Projet Gazoduc Montréal-Est

Étude d'impact
sur l'environnement

Addenda

Le présent document intitulé **Addenda** vise à répondre aux questions/commentaires formulés par le ministère de l'Environnement du Québec suite à la consultation intra et interministérielle réalisée par ce dernier. Cet addenda aura avantage à être lu et consulté en relation avec les Volumes 1 et 2.

Titre: **Caractérisation de la zone à l'étude - Composantes biologiques**

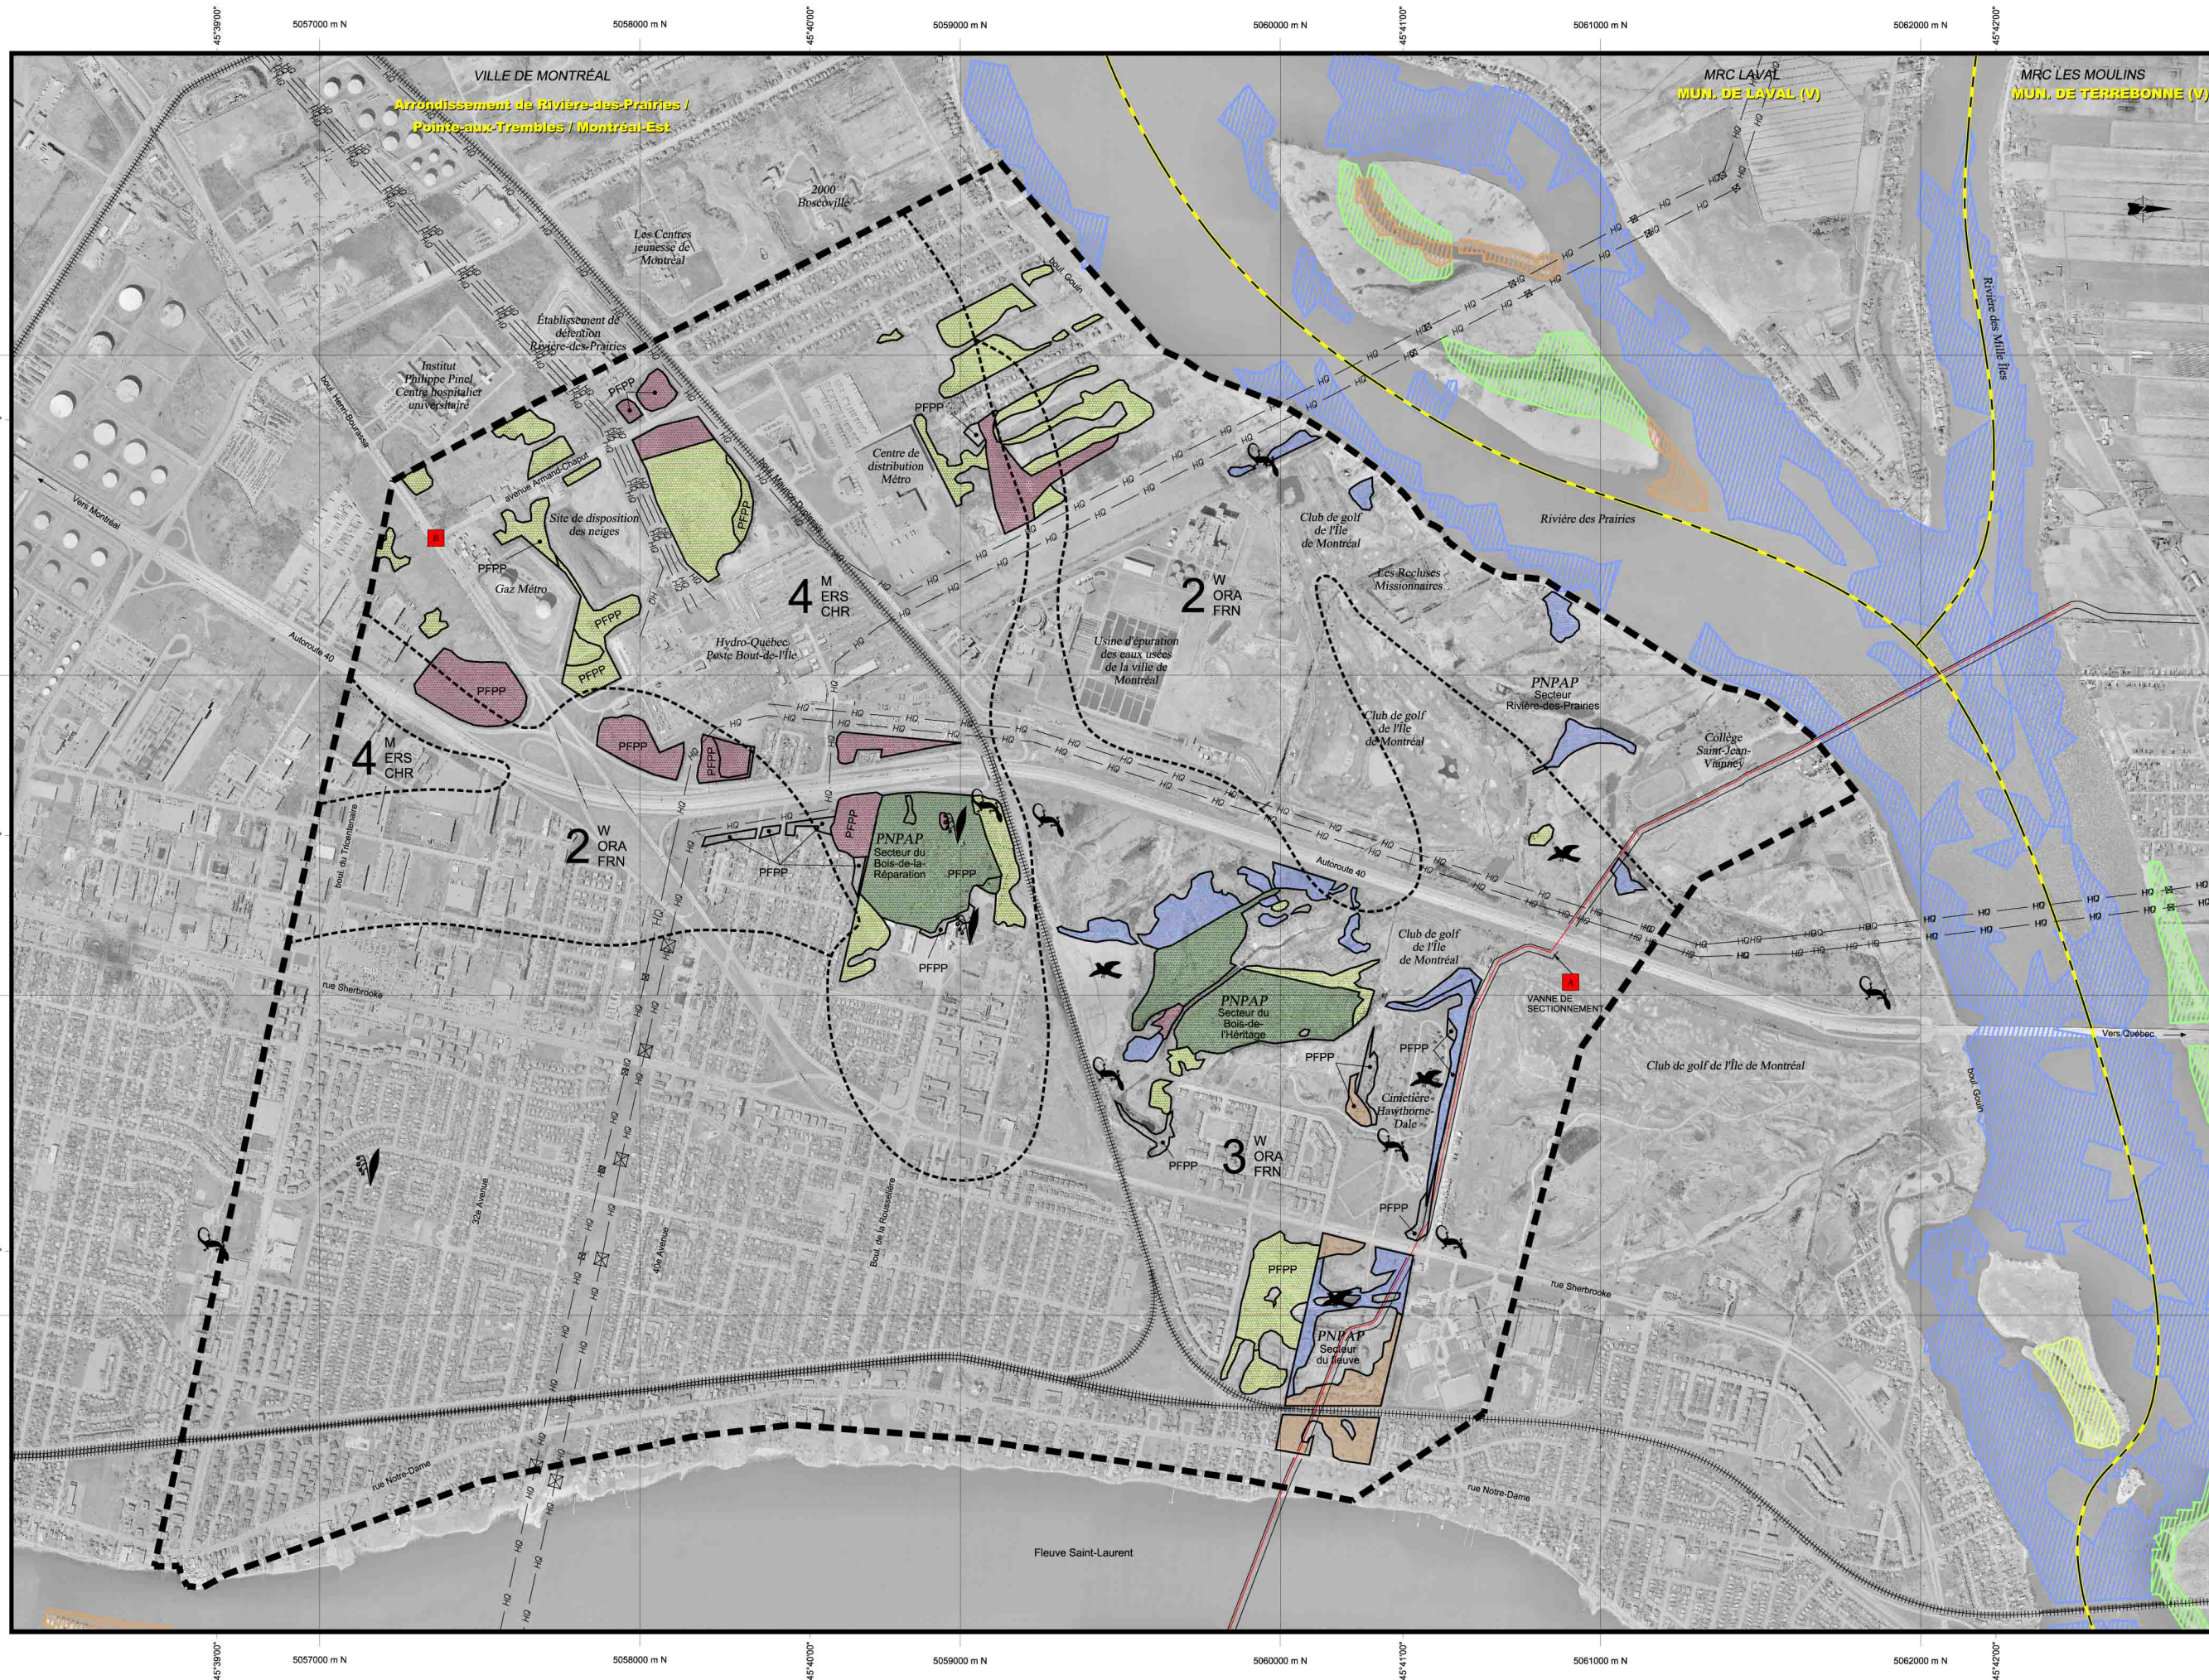
De l'information supplémentaire relative aux boisés à l'intérieur de la zone à l'étude nous a été acheminée par la Direction régionale du ministère de l'Environnement de Montréal suite au dépôt de l'étude d'impact. L'information reçue identifie les peuplements forestiers qui doivent être protégés de façon prioritaire. Ces peuplements ont été localisés sur la figure 4.3 révisée en date du 21 janvier 2004 et jointe ci-après. Ces peuplements à protéger comprennent ceux situés à l'intérieur du Parc-nature de la Pointe-aux-Prairies (PNPAP), certains boisés matures adjacents aux secteurs du Fleuve et du Bois-de-la-Réparation du PNPAP et le boisé ceinturant le cimetière Hawthorne-Dale ainsi que des boisés matures en bordure de l'autoroute 40 et du boulevard Henri-Bourassa dans le voisinage du poste du Bout-de-l'Île d'Hydro-Québec et des installations d'entreposage de SCGM. Le tracé retenu évite ces boisés.
